改善箇所説明図②

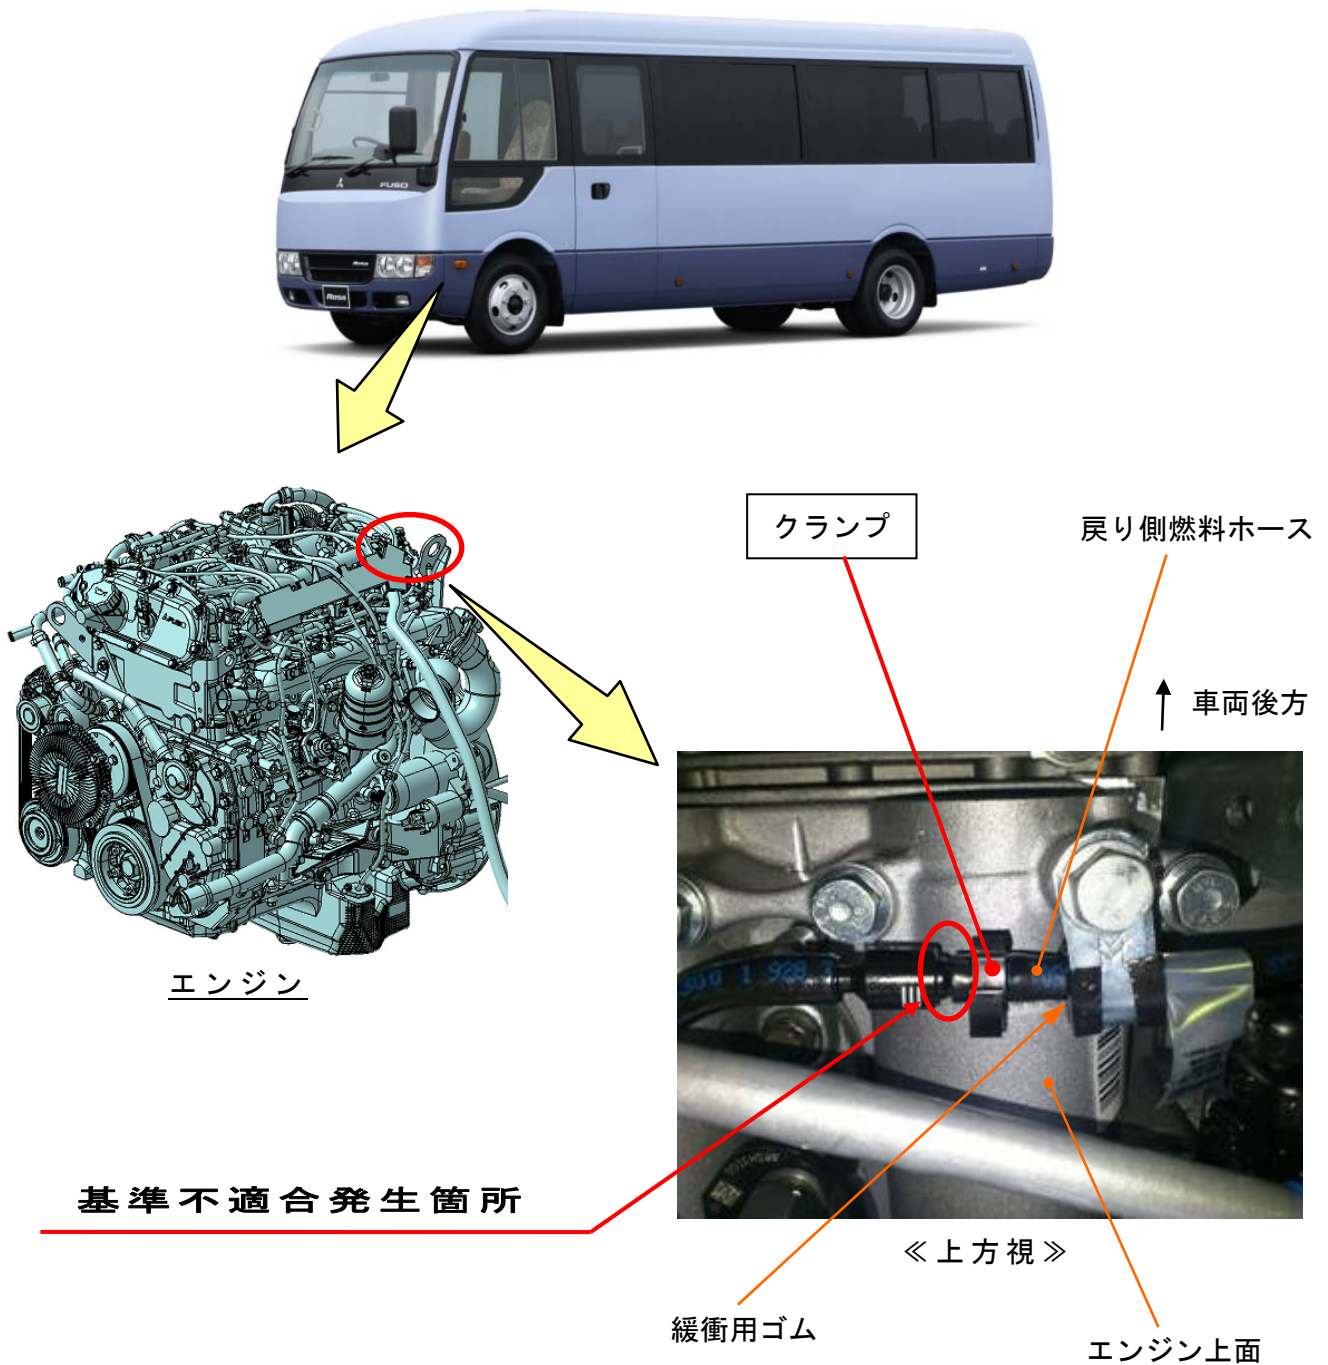
小型バスにおいて、戻り側燃料ホースをエンジン本体に固定する緩衝用ゴムの製造が不適切なため、ゴムから溶出した物質（フタレート）による影響で燃料ホースがゆるみ、燃料ホースが接続先（オリフィス）から外れて燃料が漏れ、最悪の場合、火災に至るおそれがある。

全車両、戻り側燃料ホースの接続部にクランプを追加する。

注：□ は、追加する部品を示す。
